**AVIS RELATIF À LA PROTECTION
CONTRE LES EVENTUELS EFFETS NOCIFS ET NUISANCES
PROVOQUÉS PAR LES RAYONNEMENTS NON IONISANTS
GÉNÉRÉS PAR DES ANTENNES ÉMETTRICES STATIONNAIRES**

Commune : CHARLEROI - Exploitant : PROXIMUS

Référence exploitant : 71GCF_01

Rapport n° 4342 / 2023

Figure 1 : Vue en plan des lieux de séjour et des points de contrôle

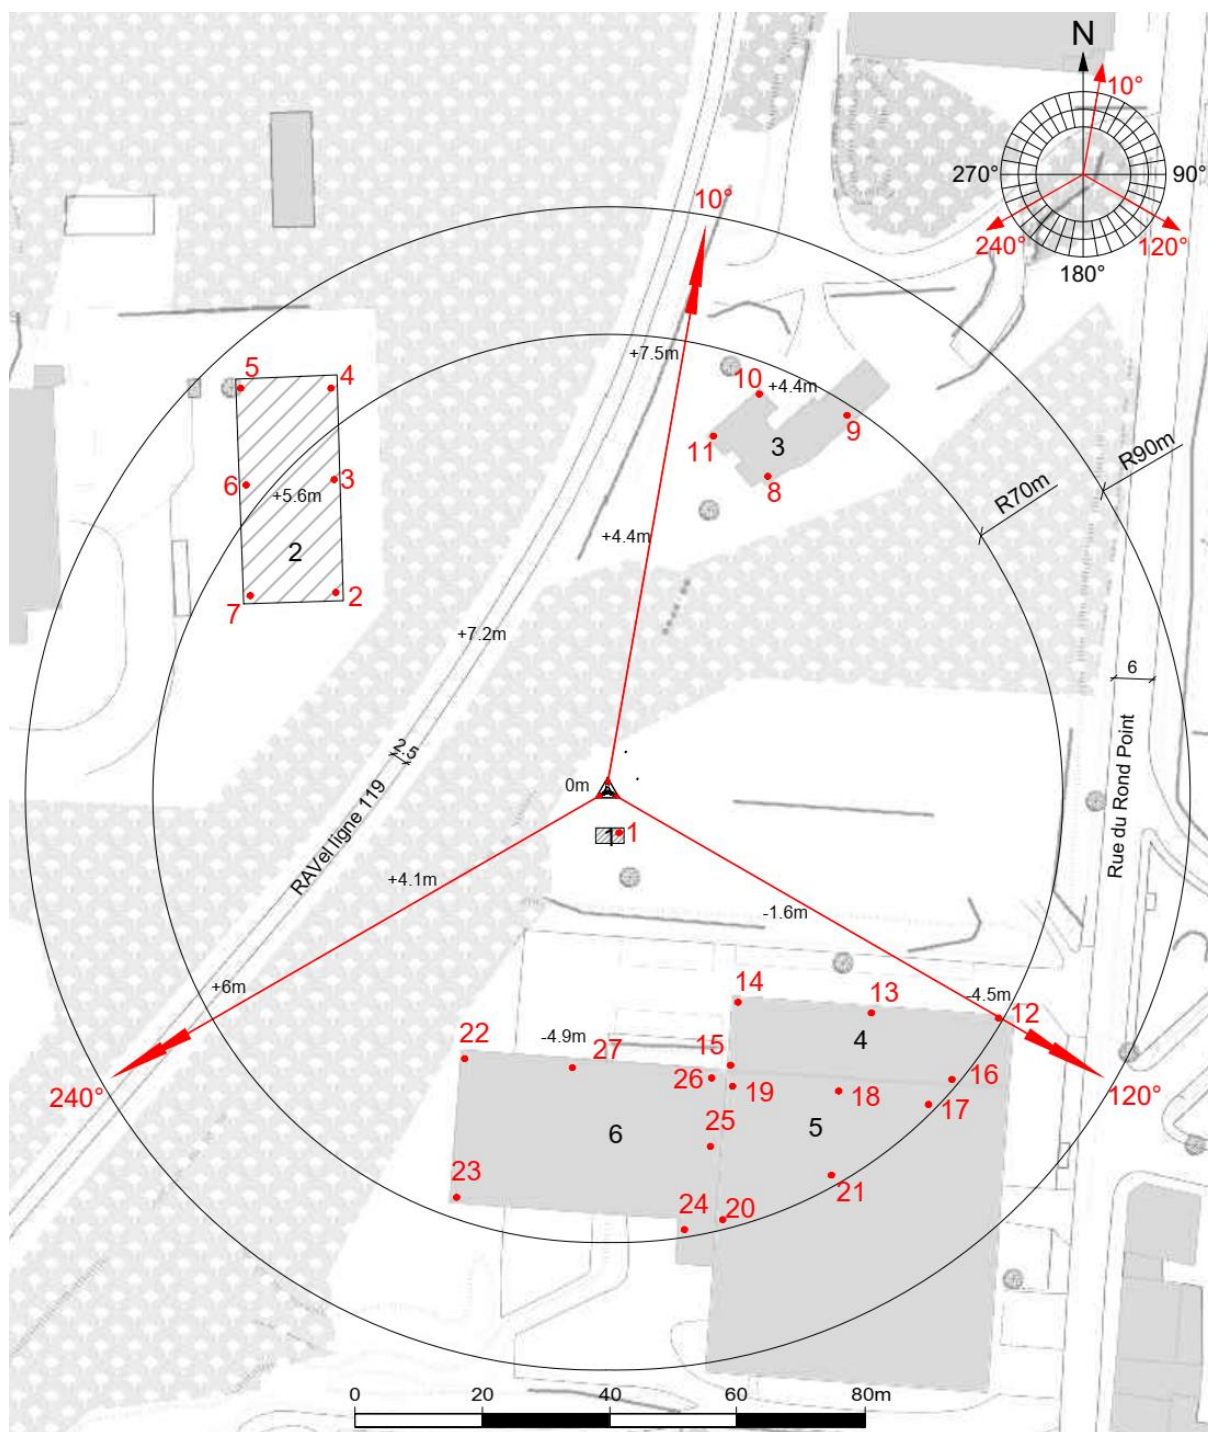
- le numéro du point de contrôle repris sur un des plans de la figure 1;
- le numéro du LS dans lequel se trouve le point de contrôle de la 1^{ère} colonne ;
- l'atténuation d'obstacle prise en compte pour le calcul de l'indice d'exposition dans le LS ;
- le résultat du calcul de l'indice d'exposition.

N° point de contrôle	LS	Atténuation (dB)	Indice d'exposition relatif à la limite par installation IE_i
9	LS3	3,0	0,215
10	LS3	3,0	0,215
4	LS2	0,0	0,179
5	LS2	0,0	0,176
6	LS2	0,0	0,107
11	LS3	3,0	0,069
3	LS2	0,0	0,050
7	LS2	0,0	0,036
8	LS3	3,0	0,035
13	LS4	3,0	0,026
12	LS4	3,0	0,018
14	LS4	3,0	0,017
16	LS4	3,0	0,017
18	LS5	3,0	0,016
15	LS4	3,0	0,015
22	LS6	3,0	0,014
19	LS5	3,0	0,013
17	LS5	3,0	0,013
2	LS2	0,0	0,012
26	LS6	3,0	0,011
25	LS6	3,0	0,009
21	LS5	3,0	0,008
27	LS6	3,0	0,007
23	LS6	3,0	0,007
20	LS5	3,0	0,005
24	LS6	3,0	0,005
1	LS1	3,0	0,002

En ce qui concerne les antennes de l'installation mentionnées dans le tableau 1, la distance maximale à laquelle la limite pourrait être atteinte, à l'extérieur, est égale à 86,2 m. S'il n'y a pas de LS à une distance inférieure, les antennes respectent forcément la limite d'immission.

Dans le cas des LS situés à l'intérieur des bâtiments, une atténuation d'obstacle est prise en compte et il en résulte que la distance maximale à laquelle la limite pourrait être atteinte se réduit à 61,0 m.

Figure 2 : Vue en plan des installations d'antennes dans un rayon de 300 mètres autour de l'installation faisant l'objet de la demande d'avis

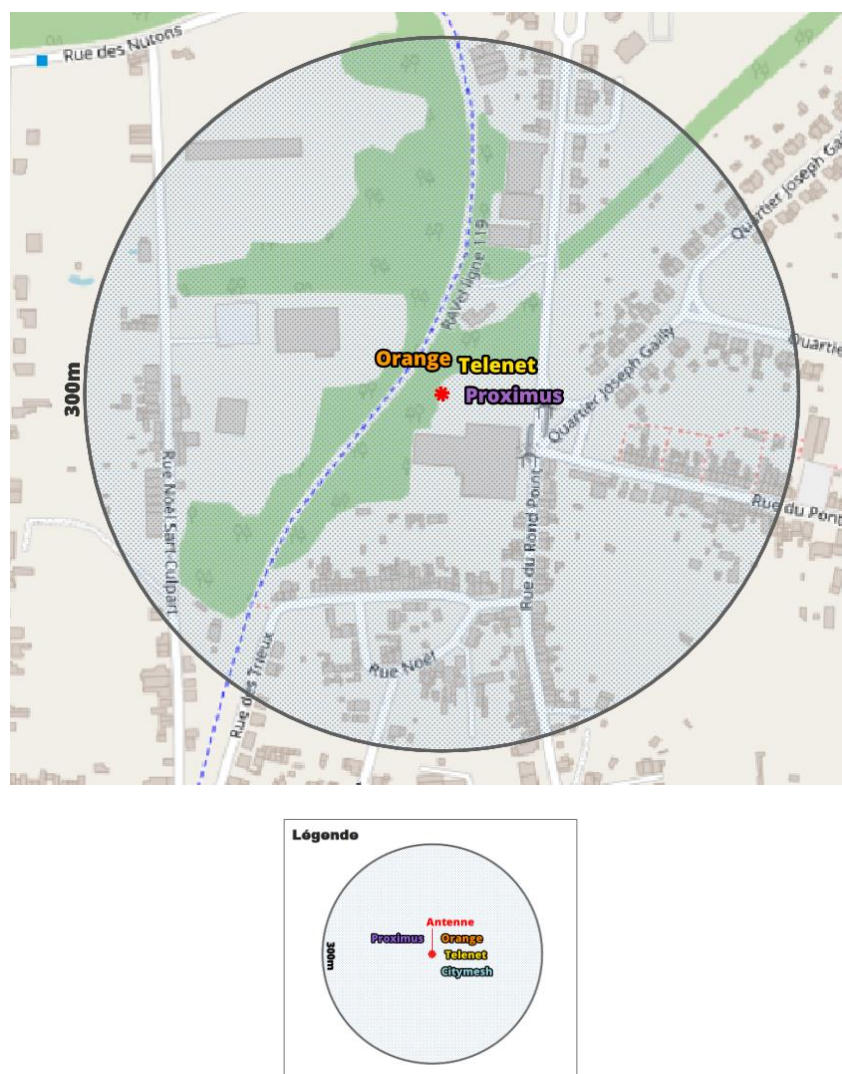
Le plan en projection verticale de la figure 2 indique la localisation des antennes actives éventuelles visées par le décret et situées dans un rayon de 300 mètres autour de l'installation référencée dans le paragraphe 2. Les données de localisation de ces antennes et les avis correspondant sont accessibles via le cadastre en ligne des antennes émettrices stationnaires⁶.

Compte tenu du nombre d'installations localisées dans la figure 2, il apparaît que l'intensité du rayonnement électromagnétique généré, dans les lieux de séjour situés à proximité de l'installation

référéncée dans le paragraphe 2, par l'ensemble des antennes émettrices stationnaires de l'ensemble des exploitants du même site d'antennes émettrices stationnaires respecte la limite fixée à l'article 4, § 2 du décret.
